**AVIS RELATIF À LA PROTECTION
CONTRE LES EVENTUELS EFFETS NOCIFS ET NUISANCES
PROVOQUÉS PAR LES RAYONNEMENTS NON IONISANTS
GÉNÉRÉS PAR DES ANTENNES ÉMETTRICES STATIONNAIRES**

Commune : BRAINE-LE-CHATEAU - Exploitant : ORANGE

Référence exploitant : 204W1_3/30001W1_3/40001W1_3/50001W1_3

Rapport n° 1219 / 2024

Figure 1 : Vue en plan des lieux de séjour et des points de contrôle

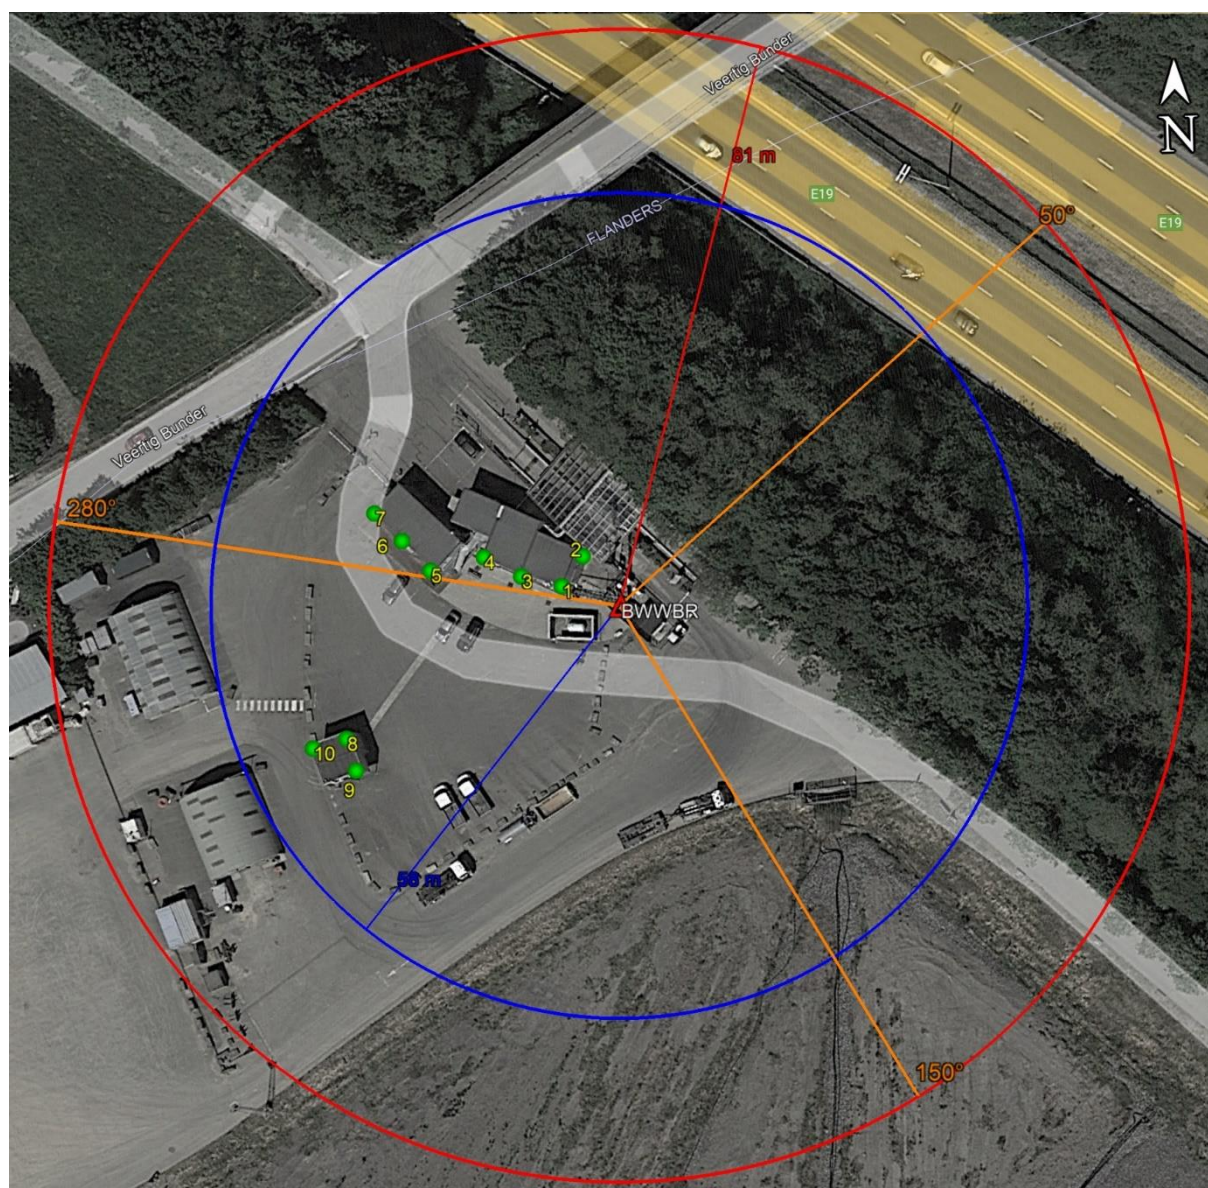
N° point de contrôle	LS	Atténuation (dB)	Indice d'exposition relatif à la limite par installation IE_i
4	LS1	3,0	0,043
6	LS5	3,0	0,033
5	LS5	3,0	0,030
7	LS5	3,0	0,027
10	LS8	3,0	0,015
8	LS8	3,0	0,014
3	LS1	3,0	0,013
9	LS8	3,0	0,011
1	LS1	3,0	0,003
2	LS1	3,0	0,002

En ce qui concerne les antennes de l'installation mentionnées dans le tableau 1, la distance maximale à laquelle la limite pourrait être atteinte, à l'extérieur, est égale à 72,2 m. S'il n'y a pas de LS à une distance inférieure, les antennes respectent forcément la limite d'immission.

Dans le cas des LS situés à l'intérieur des bâtiments, une atténuation d'obstacle est prise en compte et il en résulte que la distance maximale à laquelle la limite pourrait être atteinte se réduit à 51,1 m.

Figure 2 : Vue en plan des installations d'antennes dans un rayon de 300 mètres autour de l'installation faisant l'objet de la demande d'avis

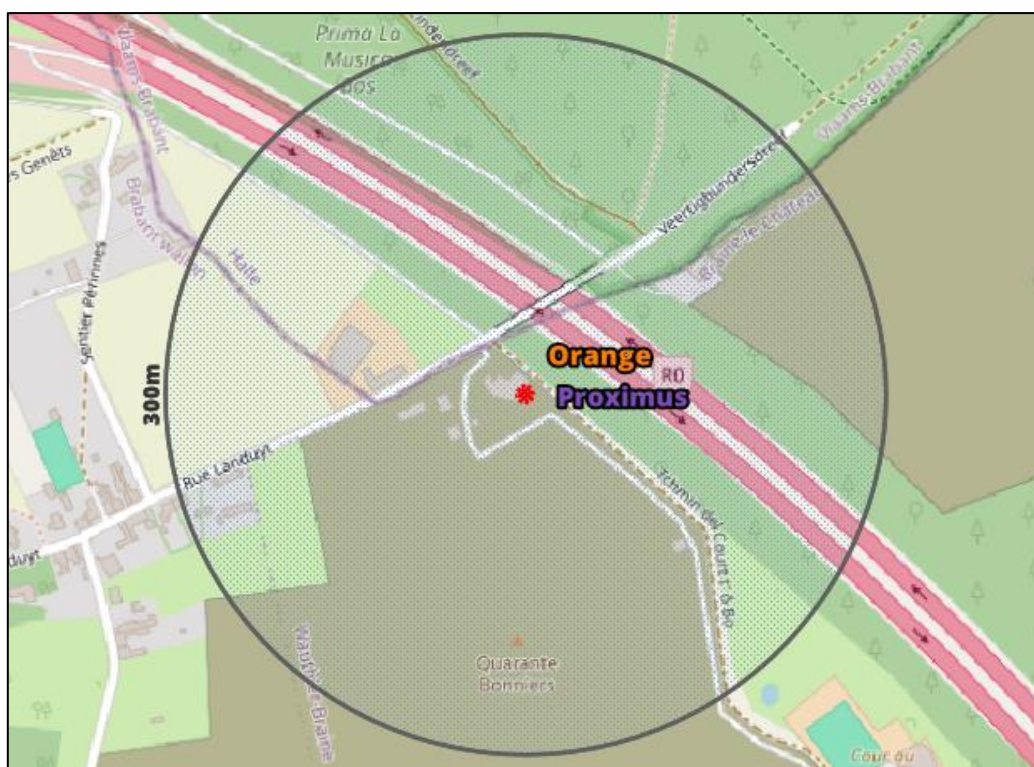
- a) il y a au plus 4 installations d'antennes émettrices stationnaires présentes dans la zone d'évaluation de 300 mètres de rayon représentée dans la figure 2, y inclus l'installation référencée dans le paragraphe 2 : la limite cumulative définie à l'article 4, §2 du décret est nécessairement respectée dans les lieux de séjour à l'intérieur de la zone d'évaluation de 300 mètres de rayon ;

- b) il y a exactement 5 installations d'antennes émettrices stationnaires présentes dans la zone d'évaluation de 300 mètres de rayon représentée dans la figure 2, y inclus l'installation référencée dans le paragraphe 2 et il existe, pour 3 ou 4 de ces installations, un avis attestant le respect de la limite abrogée de 3 V/m : la limite cumulative définie à l'article 4, §2 du décret est nécessairement respectée dans les lieux de séjour à l'intérieur de la zone d'évaluation de 300 mètres de rayon ;

- c) dans tous les autres cas, il a été vérifié que la limite cumulative définie à l'article 4, §2 du décret n'est pas dépassée dans les lieux de séjour sur base du nombre d'installations localisées dans la zone d'évaluation de 300 mètres de rayon représentée dans la figure 2, de leur localisation ainsi que des données inscrites dans la figure 1 et au paragraphe 4 du présent avis et dans les avis attestant le respect de la limite par installation ou de la limite abrogée de 3 V/m relatifs aux autres installations reprises dans la figure 2.

Compte tenu des considérations ci-dessus, il apparaît que l'intensité du rayonnement électromagnétique généré, dans les lieux de séjour situés dans un rayon de 300 mètres autour de l'installation référencée dans le paragraphe 2, par l'ensemble des antennes émettrices stationnaires de l'ensemble des exploitants du même site d'antennes émettrices stationnaires respecte la limite fixée à l'article 4, § 2 du décret.
